Varðar: Suðurlandsbraut 18, (fsp) breyting á deiliskipulagi

Skoðuð var fyrirspurn Eyju Fjárfestingafélags ehf., dags. 15. desember 2022, um breytingu á deiliskipulagi vegna lóðarinnar nr. 18 við Suðurlandsbraut sem felst í aukningu á byggingarmagni, samkvæmt tillögu ódags.

Hluti fyrirspurnargagna, grænir fletir eru viðbót umfram heimildir deiliskipulags

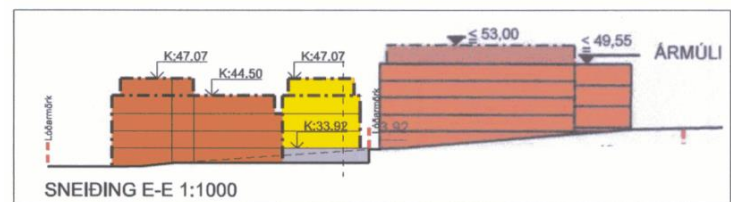
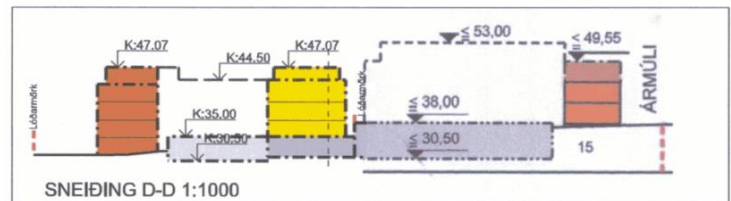
1. Millibygging hækki um eina hæð, geti orðið 5 hæða.
2. Grunnflötur 1 hæðar millibyggingar stækki til vesturs og inn í inngarð
3. Gerður verði nýr byggingareitur meðfram austur lóðarmörkum, fyrir 5 hæða byggingu, bakbygging til suðurs verður vinkillaga.
4. Byggingareitur 2. hæðar í bakhúsi er dýpkaður.
5. Byggingarmagn A rýma hækki um 1.400 m² geti orðið allt að 7.200 m².
6. Nýtingarhlutfall hækki úr 1,43 í 1,77.

1. Neikvætt er tekið í að hækka millibygginguna og stækka grunnflöt hennar á 1. hæð til vesturs þar sem inndráttur hennar er með til að skapa uppbot og fjölbreytileika hins byggða umhverfis ásamt möguleika til að skapa aðstæður fyrir mannlíf í göturýminu.

2. Jákvætt er að lyfta upp inngarði um eina hæð og færa útsvæðið nær birtunni og skapa þannig betri möguleika til umhverfisgæða fyrir notendur mannvirkjanna, nú þegar er heimilt að lyfta inngarðinum upp. Einnig er jákvætt að nýta landhallann og rýmin sem skapast undir því.

3. Neikvætt er tekið í að loka inngarðinn af með nýrri byggingu meðfram lóðarmörkum til austurs, sem skerðir gæði inngarðsins og takmarkar mögulega nýtingu bygginganna í framtíðinni svo sem til búsetu vegna birtuskerðingar og skuggavarps. Uppbygging í þessa veru lokar af lóðina inn á við og skerðir möguleika aðliggjandi lóðar til uppbyggingar, í stað þess að stuðla að flæði milli lóða eins og drög að þróunaráætlun svæðisins stefnir að.

4. Neikvætt er tekið í að þrengja að andrými milli bygginga á aðliggjandi lóð.
5. Neikvætt er tekið í að auka byggingarmagn/hækka nýtingarhlutfall, samanber umsögn.

Niðurstaða: Ekki fallist á br á deiliskipulagi m.v. fyrirspurnina, samanber umsögn hér að ofan.
